# 島根原子力発電所 2 号炉 可搬型重大事故等対処設備保管場所 及びアクセスルートについて

令和 2 年 5 月  
中国電力株式会社

# 12. 審査会合での指摘事項に対する回答

図4 海を水源とした注水手段 タイムチャート

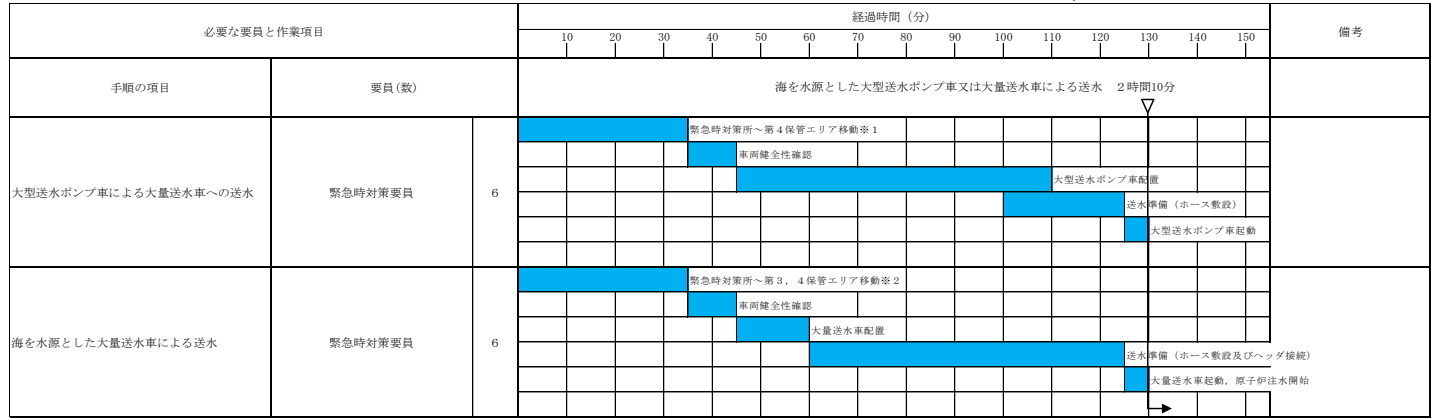
- 海を水源とするタイムチャートを図4に、輪谷貯水槽（西）を水源とするタイムチャートを図5に、使用するルートを図6に示す。
- 有効性評価における輪谷貯水槽（西）を水源とした注水等の想定時間は2時間10分以内であり、海を水源とした注水等も、この想定時間内（所要時間目安：2時間8分）で対応可能である。（表1）

※1：実機による検証及び模擬により算定した時間  
 ※2：移動時間＋操作時間に余裕を見て設定  
 ※3：所要時間目安が、輪谷貯水槽（西）を水源とした注水等の想定時間以内であり、有効性評価の想定時間内で対応可能

図7 ディーゼル燃料貯蔵タンクを使用した燃料抜き取り手順 タイムチャート

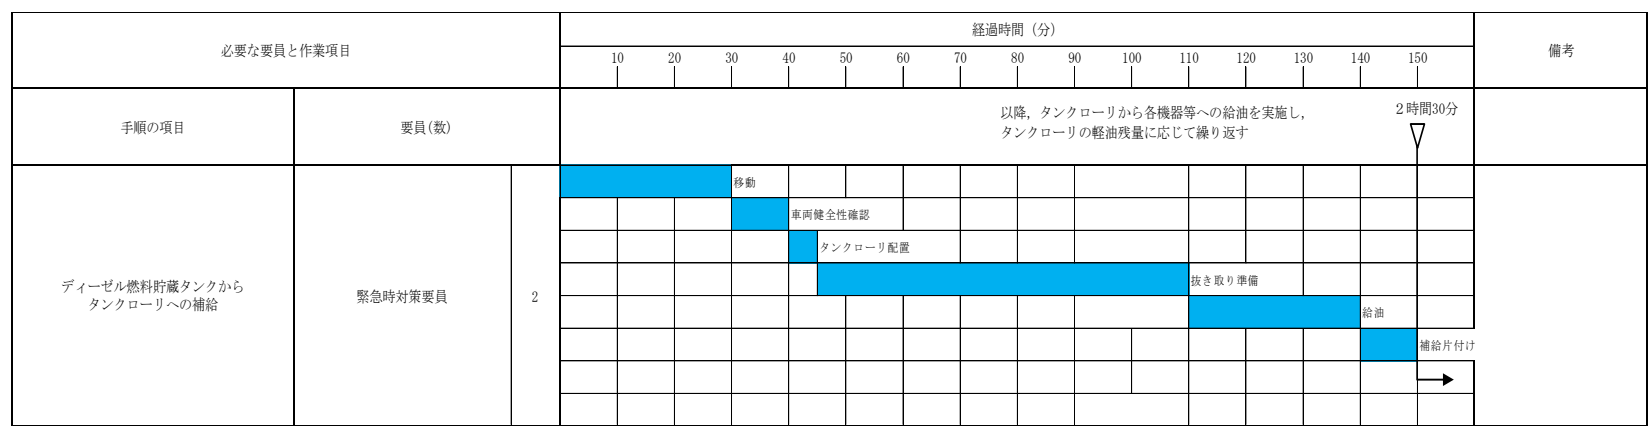
- ディーゼル燃料貯蔵タンクを使用した燃料採取手順のタイムチャートを図7に、ガスタービン発電機用軽油タンクを使用した燃料採取手順のタイムチャートを図8に、使用するルートを図9に示す。
- 有効性評価におけるガスタービン発電機用軽油タンクからの燃料採取作業の想定時間は約1時間50分となっているが、ディーゼル燃料貯蔵タンクを使用した燃料採取作業の想定時間は約2時間30分となる。（表2）  
事象初期に使用する大量送水車の起動後（事象発生約2時間20分後）から、燃料枯渇までの約3.5時間以内に準備及び燃料補給を完了させる必要があるが、時間内に完了することを確認している。（図10）

図1 外装材の落下による影響評価

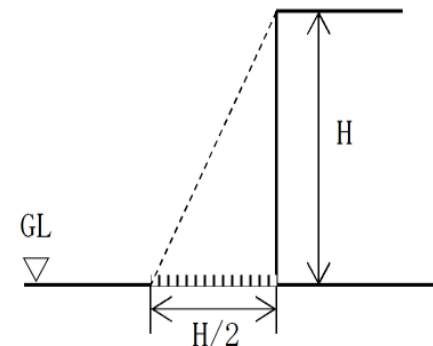
外装材の落下による影響範囲の考え方を示すこと。また、外装材以外の落下を考慮していない理由を説明すること。

外装材の影響がある建物については、平成20年4月1日に国土交通省住宅局建築指導課長より出された、「建築基準法施行規則の一部改正等の施行について (技術的助言)」を参考に、建物高さの半分を影響範囲として設定している。
